katalog návrhů  
z architektonické soutěže

# kulturní centrum v Rožnově pod Radhoštěm

## O soutěži

# Oceněné návrhy

## návrh 09/ návrh 03 v druhém kole

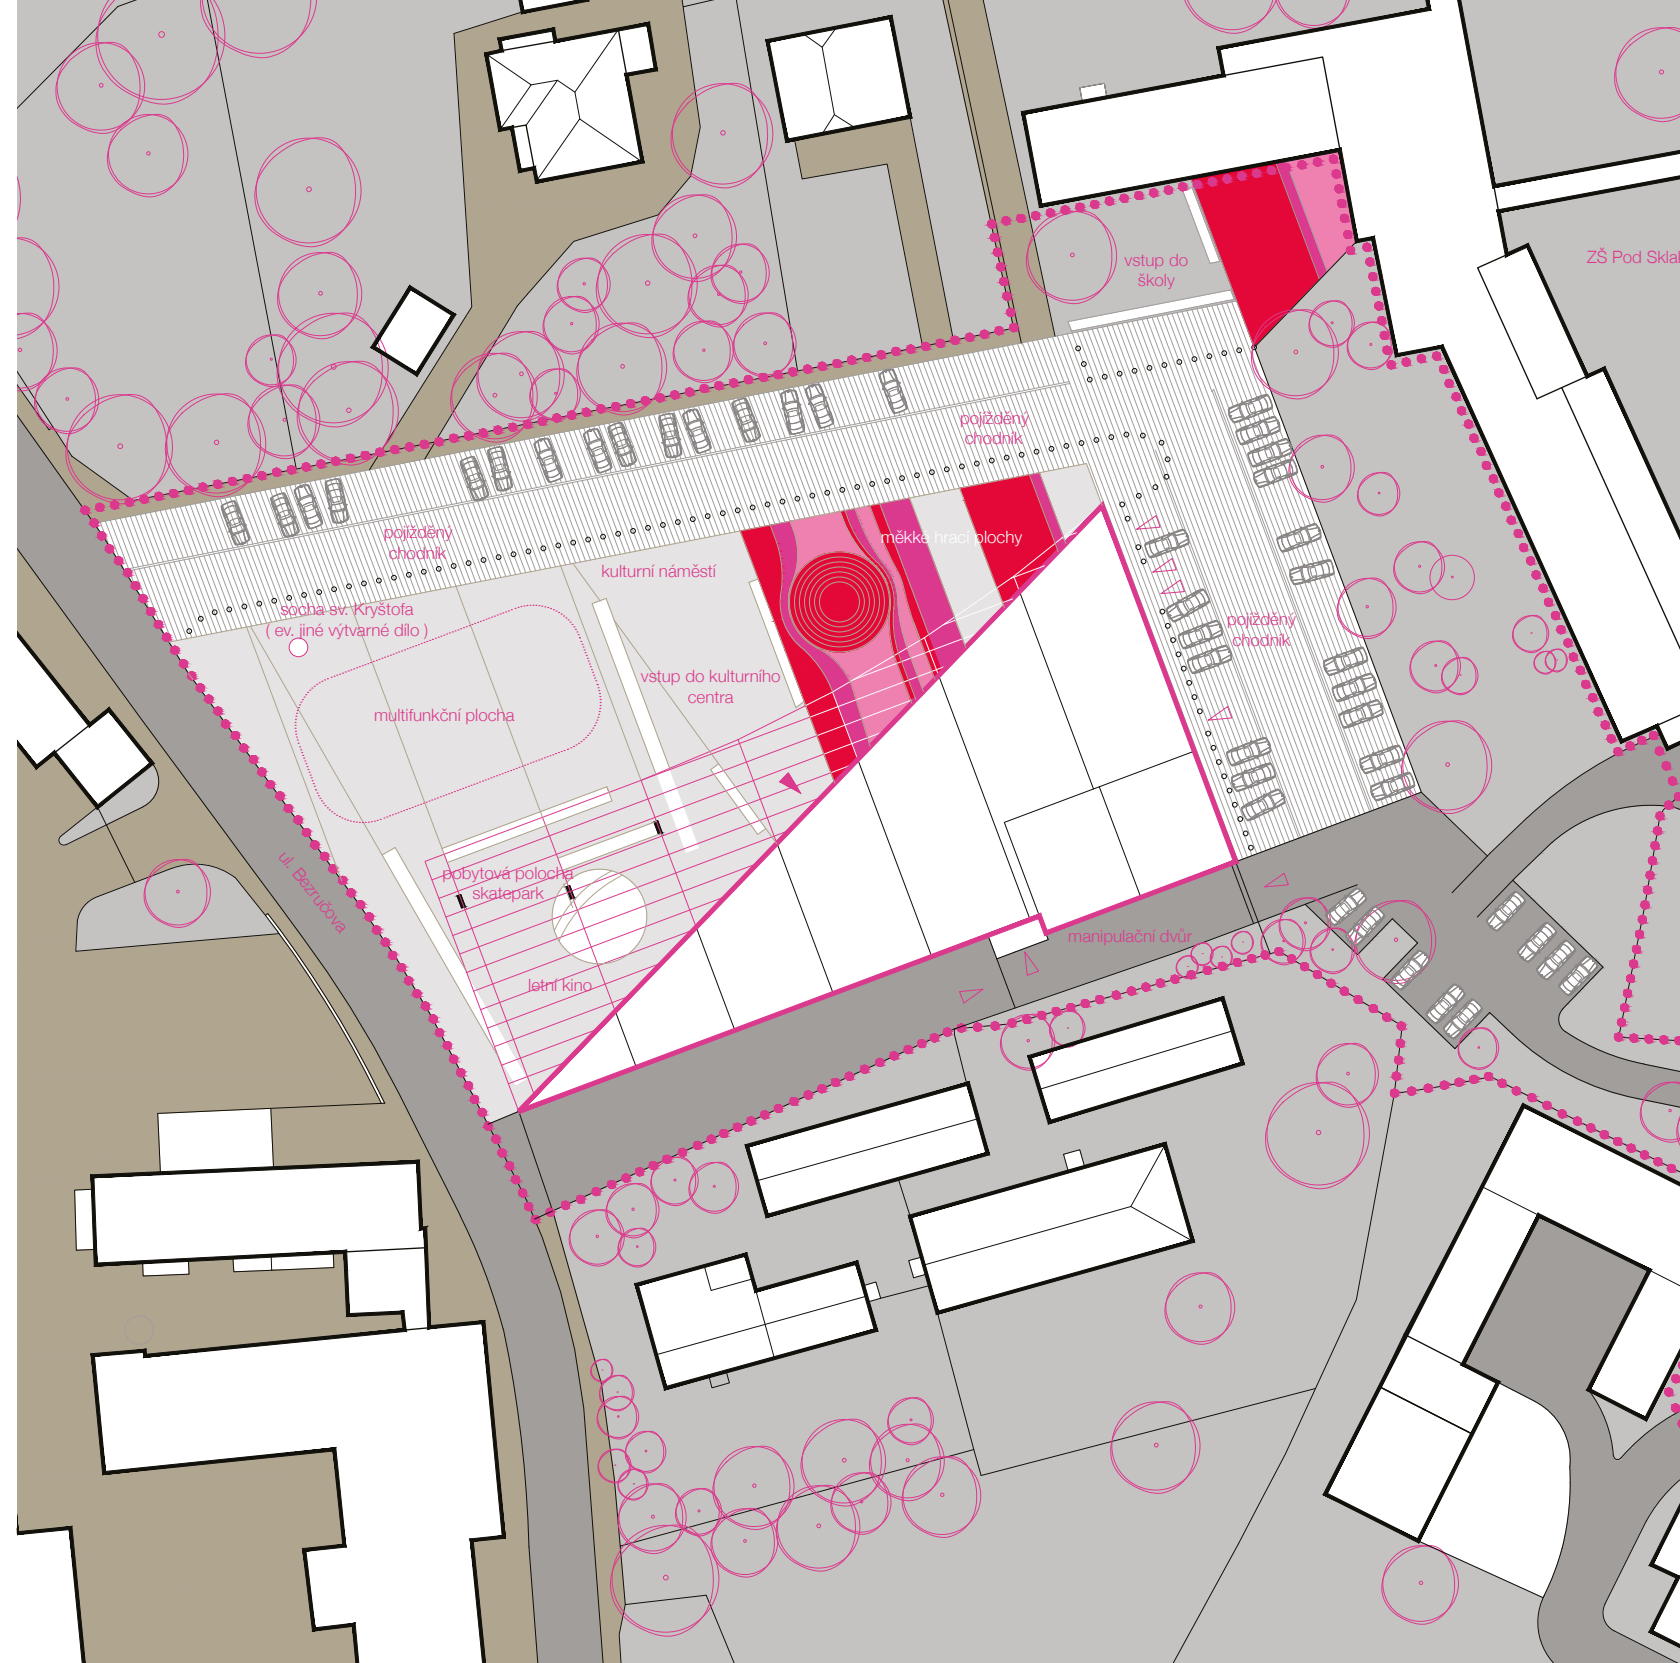
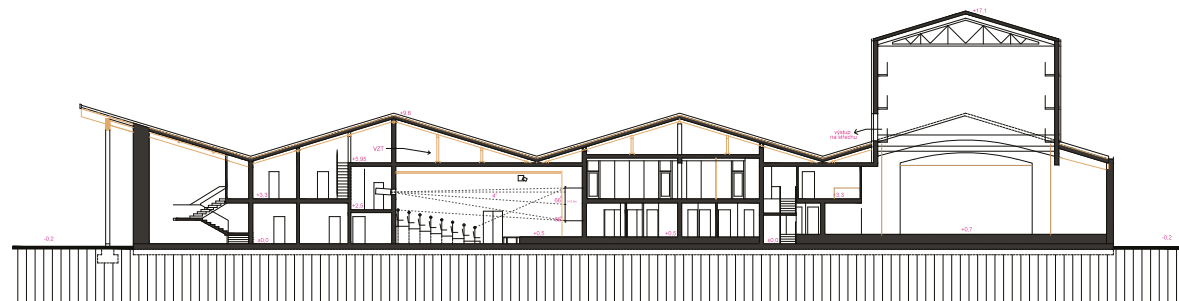
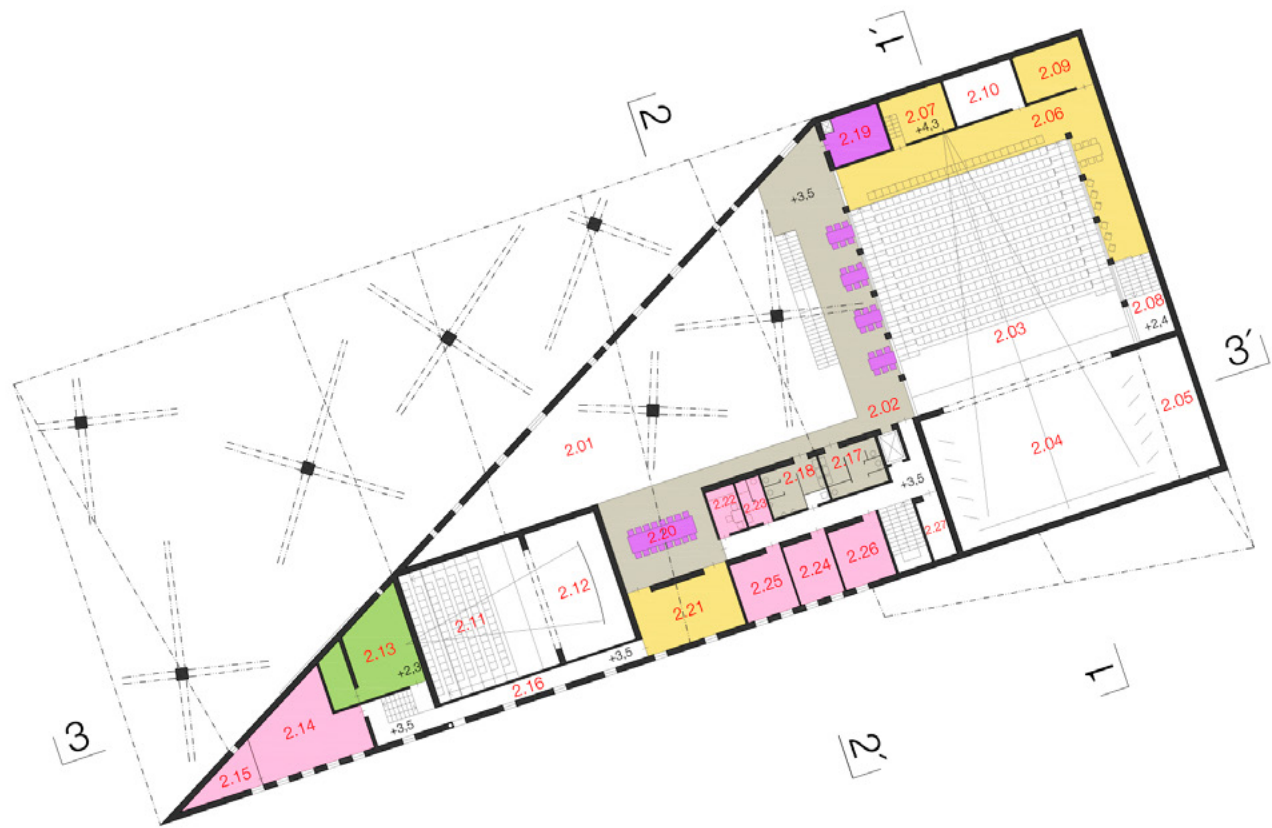
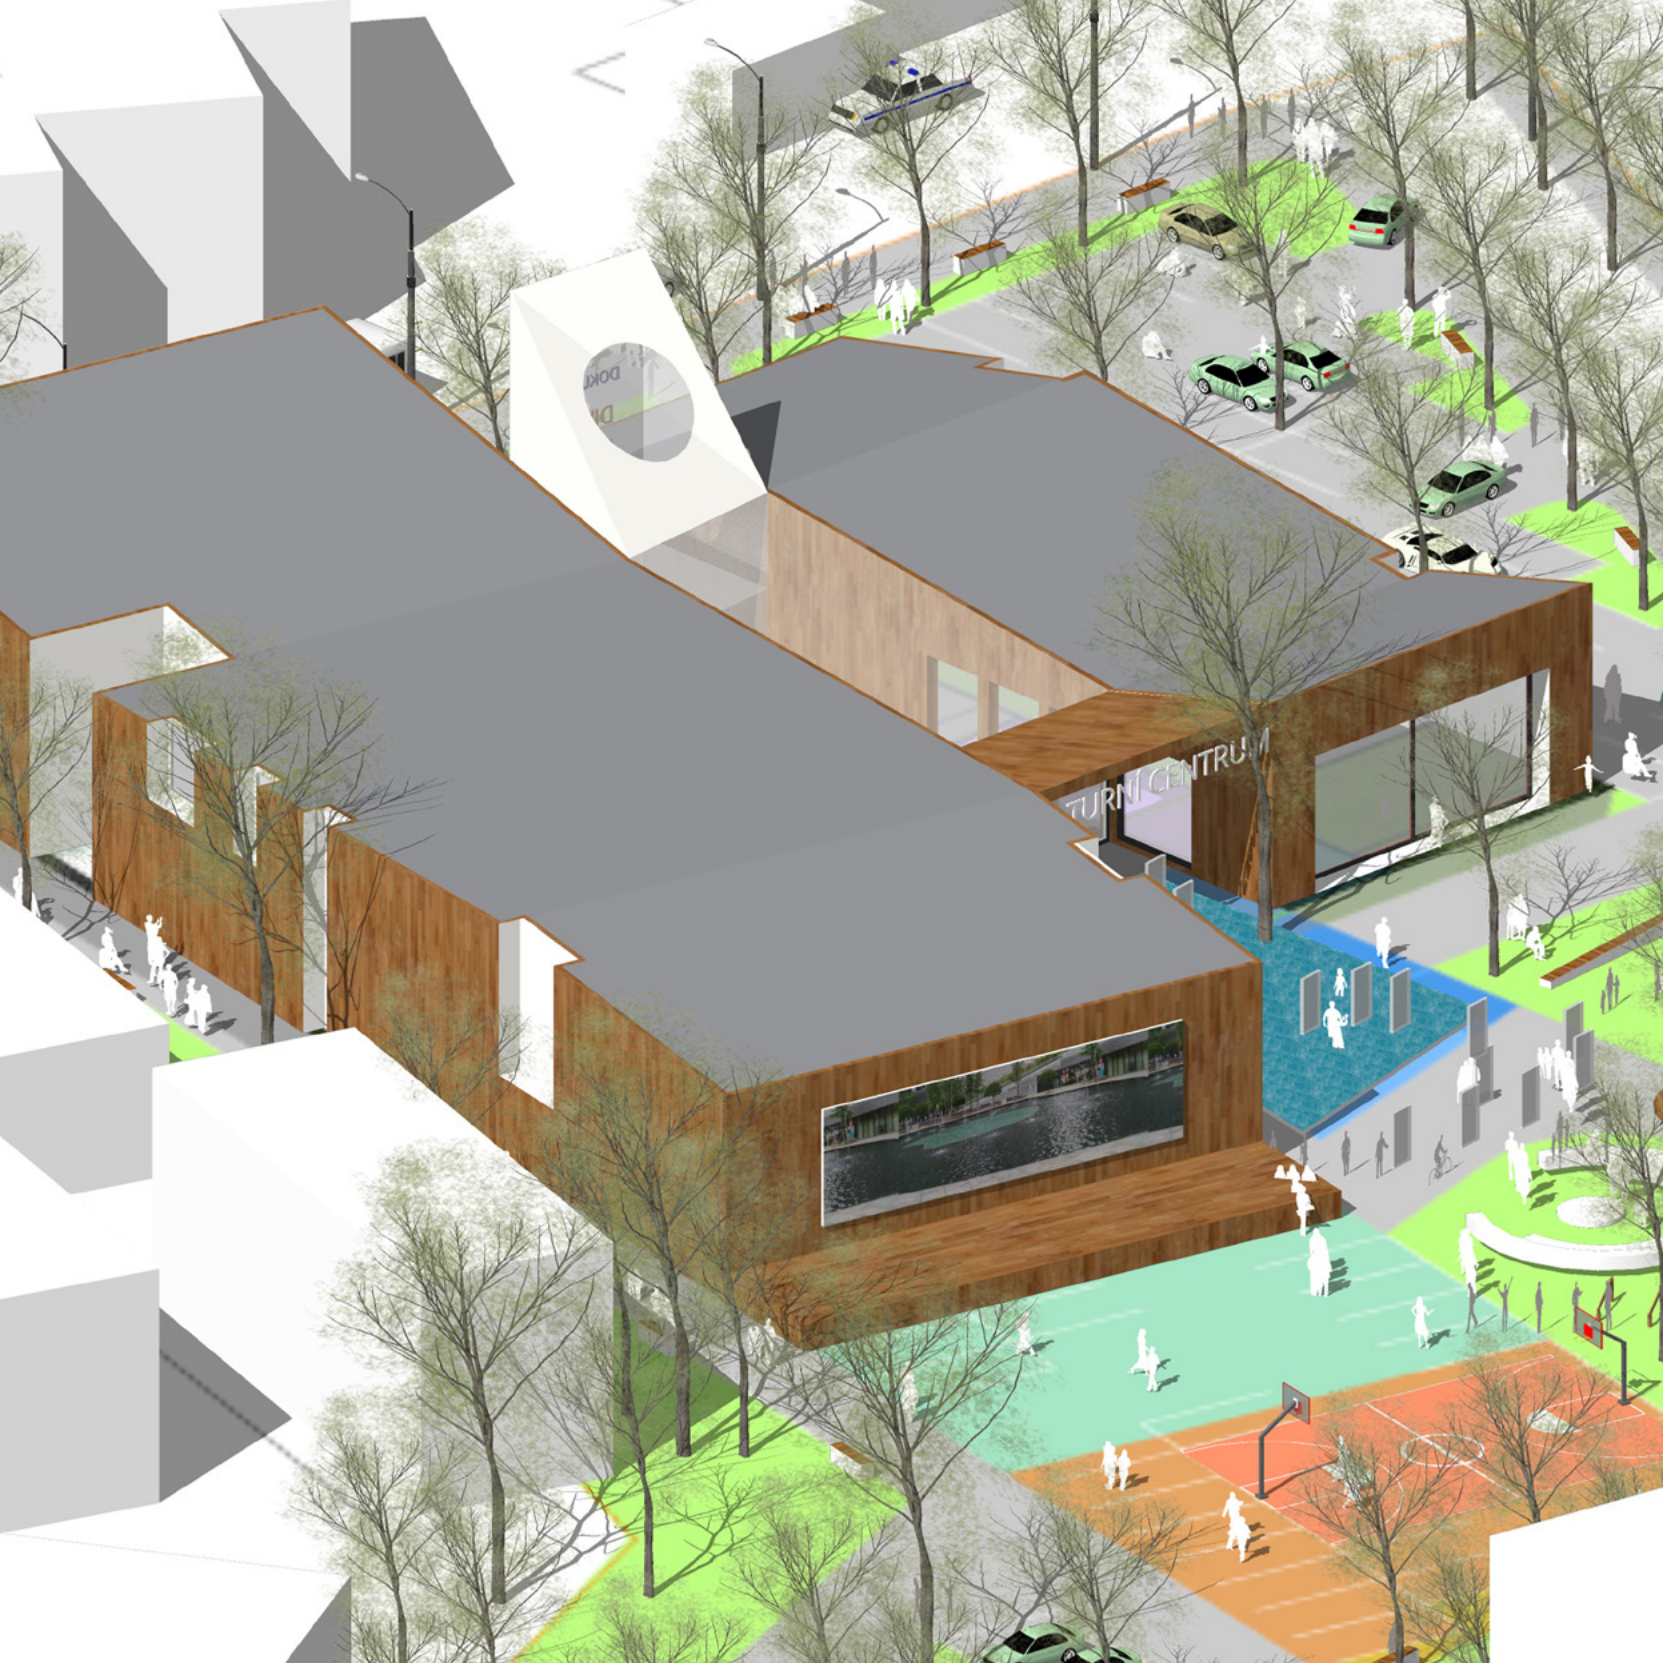
**U** Porota dospěla k přesvědčení, že autor nepřetavil ideu nového městského zpevněného náměstí a nepotvrdil orientaci v dezurbanizovaném území včetně nepřesvědčivého doložení zeleně. Upozornění na detaily, které by měly odpovídat lidskému měřítku, nebylo ze strany autorů akceptováno. Přisazení výrazného parkoviště k fasádě školy je řešeno pouhým odsazením bez urbanistických detailů a vazeb. Velmi problematické vzájemné propojování příjezdových ploch v prvním kole bylo řešeno ve druhém kole lépe.

**A** Bylo-li podmíněno pokračování v soutěži precizním doložením a propracováním technických detailů (např. úžlabí střech, napojení horizontálních konstrukcí na originální sloupy, řešení střešních žlabů a svodů), nestalo se tak – nebylo předloženo. Prvoplánové přisazení zadního traktu, zahrnujícího provaziště, činí z původně očekávaného pojetí adici různorodých forem a provozů. Čtvercová geometrie hlediště je z hlediska prostorové akustiky velmi nevhodnou formou. Malý sál je plošně podhodnocený vzhledem k počtu sedadel a jejich požadovanému komfortu.

**E** Ekonomické řešení vyplývající z běžného materiálového standardu včetně nižší ceny fasády bude nevhodně kompenzováno cenou venkovních střech a stříšek, které ovlivní směrem nahoru celkovou cenu díla. Střechy budou náročné nejen na technické detaily, ale i na celkové vyznění. Ty by byly akceptovatelné pouze v nejdražším provedení. Další materiály, jako podlahy, konstrukční systém a podhledy aj. neodpovídají zcela očekávaným parametrům objektu kulturního charakteru. Ponechané řešení otevřených ploch s piazzou má stejné kritické hodnocení (buď levné triviální materiály, anebo kultivované, ale mimořádně drahé řešení vzhledem k velikosti zpevněné plochy).

**P** V návrhu se jedná o jednoduché a energeticky nenáročné řešení ochlazování budovy.

# návrh 10

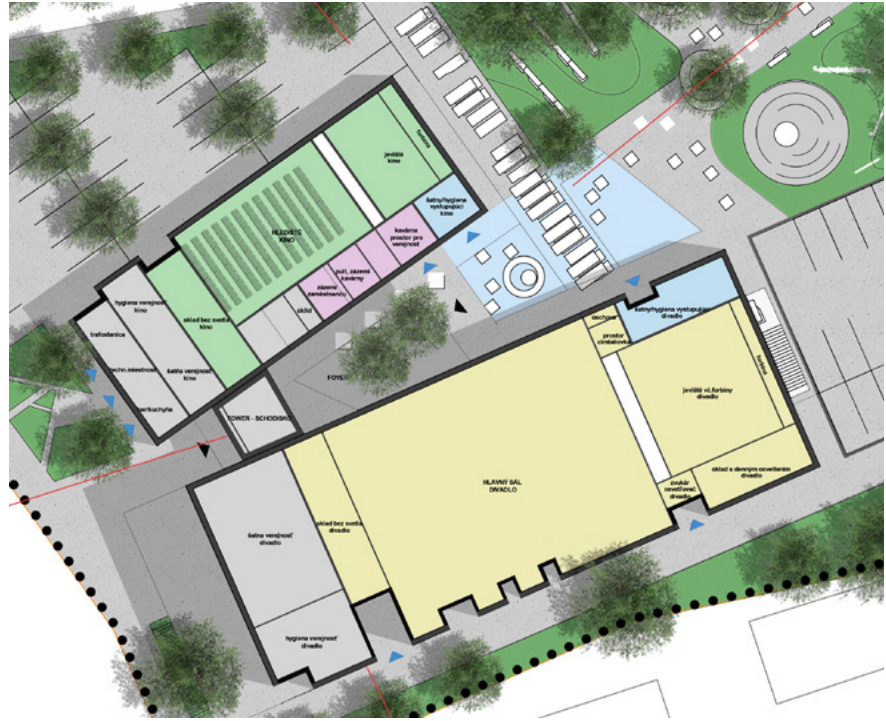
**U** Rozštěpením provozu do dvou samostatných a krčkem spojených objemů potenciálně zmenšuje měřítko, avšak tento efekt není zcela rozvinut a zúročen řešením urbanistického okolního prostoru.

**A** Nejasné jsou dispozice jednotlivých prostor a jejich propojení, problematický prostor kina z hlediska umístění plátna a pozorovacích podmínek. Místnost pro technickou režii v hlavním sále je nevhodně umístěna a je prakticky nepoužitelná. Umístění forbíny za jevištěm ukazuje na nepochopení její funkce.

**E** Ekonomické řešení objektu je závislé na vybavení divadelní technikou, která je víceméně nepochopena, z čehož lze usuzovat i nejasnost o standardu audiovizuální techniky a rozsahu technického zařízení budovy. Víceméně tržní cena objektu je méně srozumitelně stanovena, například u komunikací v poměru m<sup>2</sup>/cena za m<sup>2</sup> a podobně.

# návrh 11

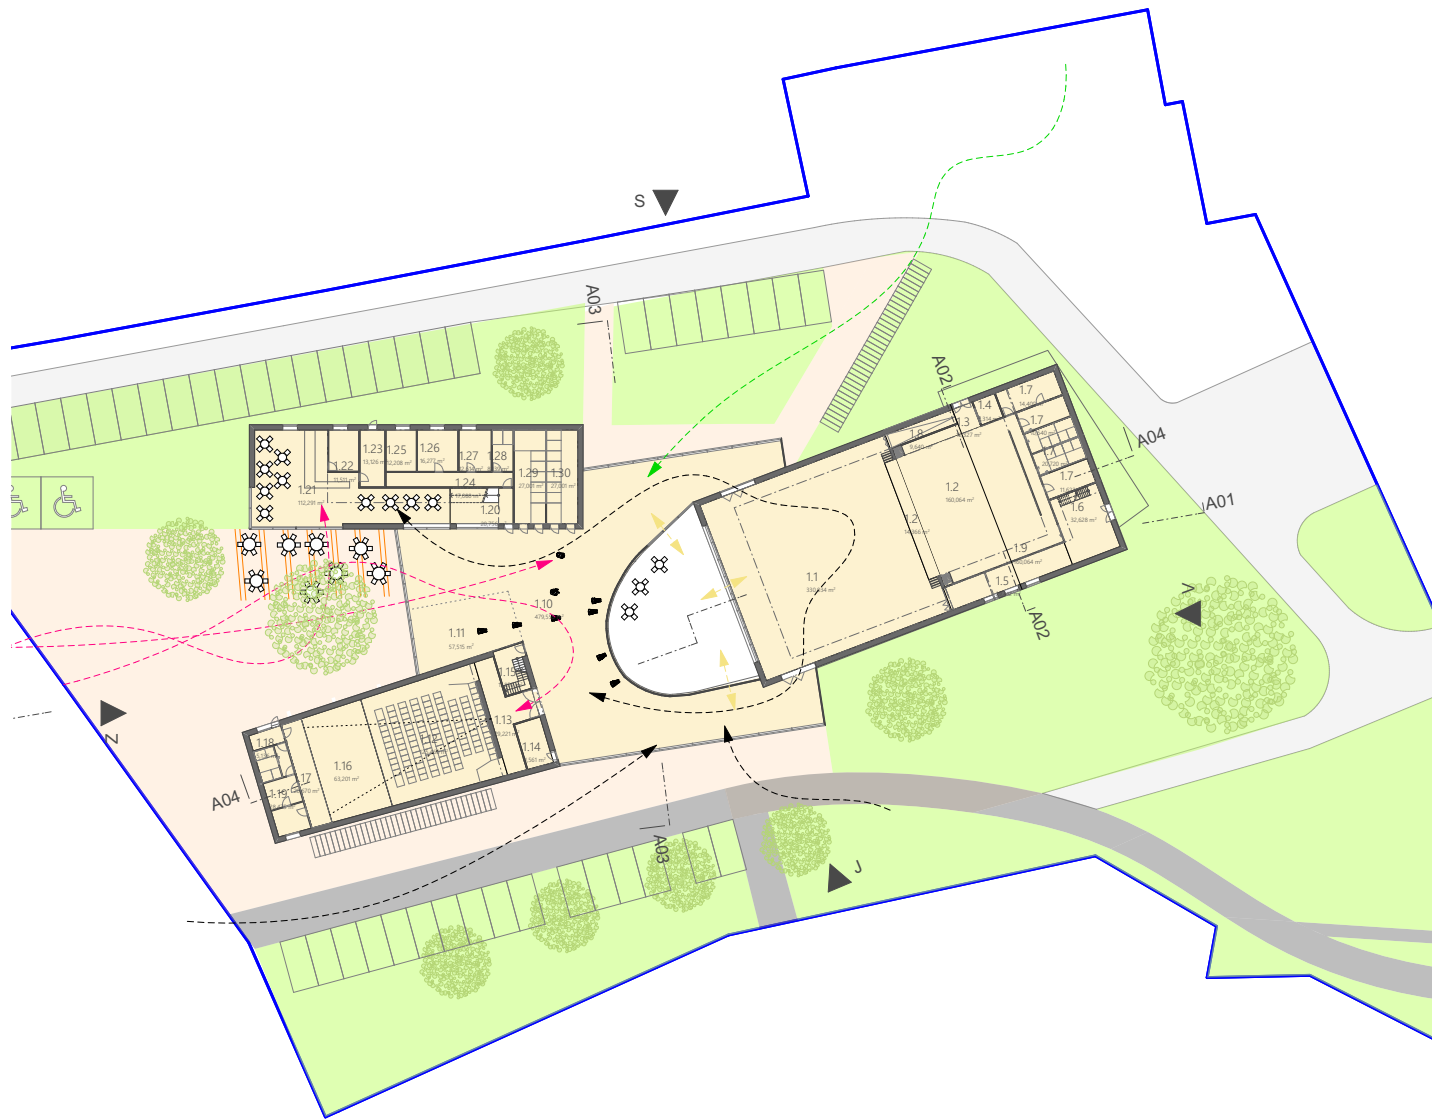
**U** Urbanistické řešení vychází zřejmě z drobného měřítka v Rožnově, avšak vlastní formy a rozmístění v situačním plánu působí velmi nepřesvědčivě. Objekty ztrácející se v relativně neurčené zeleni na kraji průjezdné Bezručovy ulice mají charakter blížící se až provizoriu.

**A** Problémem je vzájemná komunikace mezi jednotlivými objemy (provozy) budovy. Snaha o drobné měřítka nebo dokonce o soudobou analogii regionální lidové architektury výrazně naráží na nezbytné požadavky na provoz a technologické zázemí kulturního (divadelního koncertního, společenského) charakteru a významu. Nové centrum, které má sloužit jak divadelním představením, tak společenským událostem (plesy, celoměstské akce) toto hledisko v žádném ohledu nesplňuje.

**E** Architektonické pojetí stavby způsobí, že celkové řešení je ekonomicky obtížně uchopitelné. Například ceny za komunikace naprosto neodpovídají tržním ani tabulkovým cenám, cena za kulturní centrum neodpovídá ceně za stavebně konstrukční část.
